Nota van Antwoord

Dijkversterking Salmsteke - Schoonhoven

Salmsteke - Schoonhoven

HOOGHEEMRAADSCHAP
**DE STICHTSE
RIJNLANDEN**

Figuur 3.1 Ligging van constructiezone A (roze arcering) ten opzichte van een hoge archeologische verwachting (donker-oranje zones). De blauwe lijn is het voorkeurstracé.

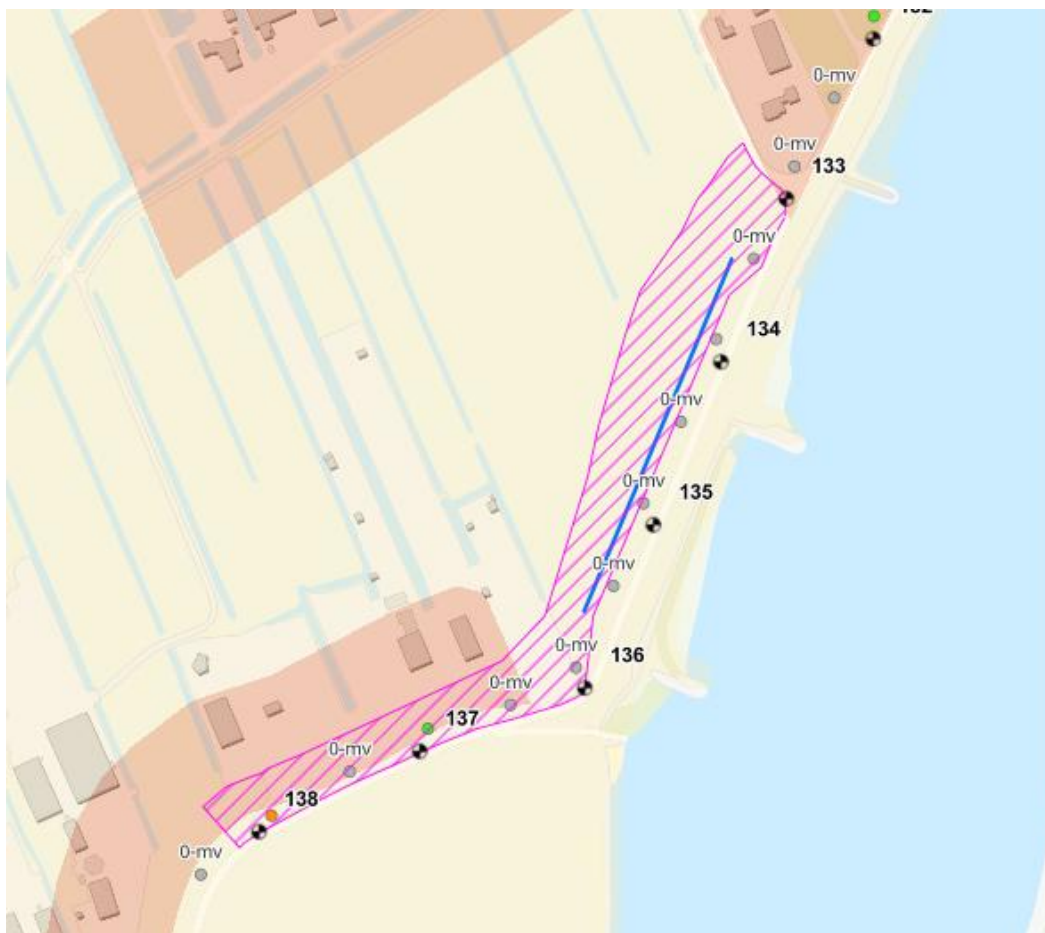
'De effecten op archeologische waarden zijn onvoldoende duidelijk, vooral omdat de locaties van pipingconstructies (in de dwarsdoorsnede) nog niet bepaald zijn. Doordat de effecten zeer onzeker zijn, kan niet worden vastgesteld welke mitigerende maatregelen mogelijk en noodzakelijk zijn.'

In constructiezone A ligt de constructie uiteindelijk geheel binnen het gebied met de hoogste archeologische verwachting; in figuur OM is te zien dat redelijkerwijs niet anders had gekund. Constructiezone B ligt, dankzij de 'inkorting' van de constructie buiten de meest waardevolle zone. Dit geldt ook voor constructiezone C.
